项目名称：晶旭年产 250 万千瓦光伏组件项目

# 晶旭年产 250 万千瓦光伏组件项目 环境影响报告表技术审查意见

## 《晶旭年产 250 万千瓦光伏组件项目环境影响报告表》 专家复核意见

图 2-3 本项目建成后，采暖期全厂水平衡图 (m³/d)

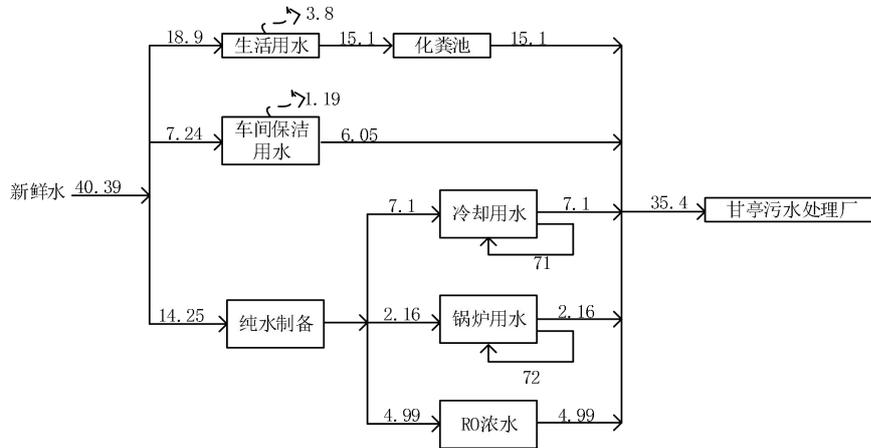
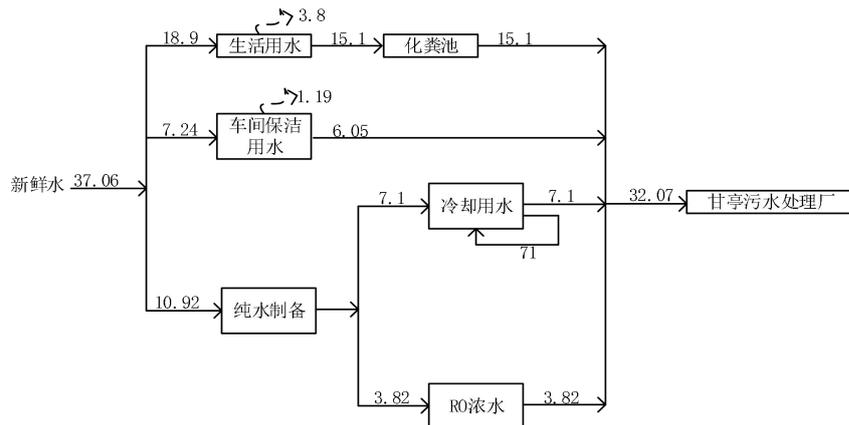
5、核实本项目水平衡，补充项目建成后全厂水平衡，分析废水经园区污水管网排入甘亭污水处理厂的保证性。

图2-7 项目运营期工艺流程及产污环节

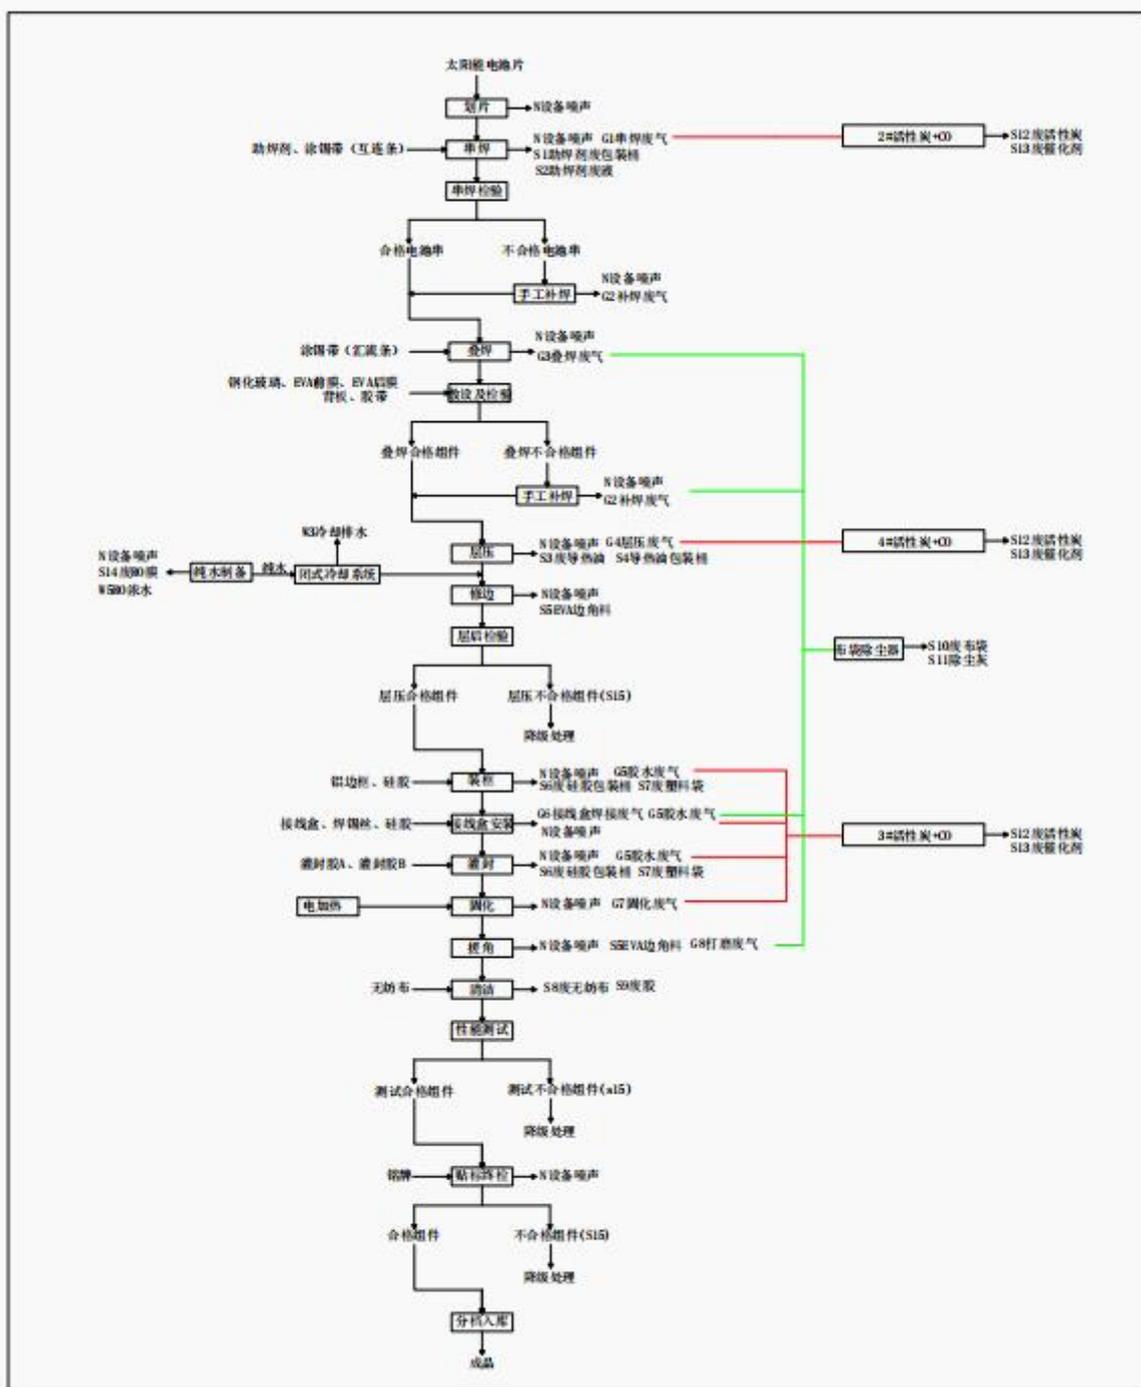
6、完善工艺流程及产排污环节图，核实串焊废气、层压废气、胶水废气、固化废气有机物产生浓度，完善活性炭+CO技术参数，核实处理效率，分析10台串焊机、3座固化房采用，1套“活性炭+CO”处理装置的合理性。根据《主要污染物总量减排核算技术指南（2022年修订）》，核实废气收集率、废气量，处理效率及排放浓度和排放量。

序号	技术审查意见	修改结果	备注
6	完善工艺流程及产排污环节图，核实串焊废气、层压废气、胶水废气、固化废气有机物产生浓度，完善活性炭+CO技术参数，核实处理效率，分析10台串焊机、3座固化房采用，1套“活性炭+CO”处理装置的合理性。根据《主要污染物总量减排核算技术指南(2022年修订)》，核实废气收集率、废气量，处理效率及排放浓度和排放量。 进一步分析手工打磨，补焊，装框、接线盒安装、灌封工段不采取环保措施的合理性。	已完善工艺流程及产排污环节图。	P32~P35
		已核实串焊废气、层压废气、胶水废气、固化废气有机物产生浓度。完善了活性炭+CO相关参数。	P38~P39 P49
		考虑到生产设备分楼层布置、设备平面布置和污染物情况，串焊废气(烟尘、非甲烷总烃)由2#“活性炭+CO”处理后，由DA005排气筒排放；装框机、打胶机、灌封机和固化房均位于2层，废气(非甲烷总烃)由3#“活性炭+CO”处理后，由DA006排气筒排放。	P48
		已根据《主要污染物总量减排核算技术指南(2022年修订)》，核对了废气收集率、废气量，处理效率及排放浓度和排放量。	P48~P52
7	细化VOCs物料储存、输送环节无组织有机废气的治理措施。核实废气治理设施及排放口情况一览表，分析排气筒高度设置的合理性分析。核实本项目污染物排放量，核实三本账计算，落实区域倍量方案。	含VOCs原辅料密封桶装存储在密封的VOC原料库内，通过密闭桶转移至设备中。	P14
		已核实废气治理设施及排放口情况一览表。	P52、P53
		已核实本项目污染物排放量，核对了三本账计算，已落实区域倍量方案。	P73、P46
8	完善项目固废类别、产生量，明确各类固废的处置去向并分析合理性，补充不合格品的处置方式；对照《危险废物贮存污染控制标准》(GB18597-2023)完善对依托的现有危废贮存库的整改要求，细化依托现有危废贮存库的可行性分析内容。细化危废贮存库建设内容及防渗要求，补充完善危废的收集、管理、转运、台账、标识标志等管控内容。	已完善项目固废类别、产生量、处置去向，已补充不合格品的处置方式	P63~P64
		根据《晶旭年产100万千瓦光伏组件项目竣工环境保护验收监测报告表》(现有工程)，危废贮存库建设面积70m <sup>2</sup> ，地面采用环氧树脂+高密度聚乙烯，HDPE防渗厚度2.0mm，渗透系数≤1×10 <sup>-10</sup> cm/s，符合《危险废物贮存污染控制标准》(GB18597-2023)要求。	P38
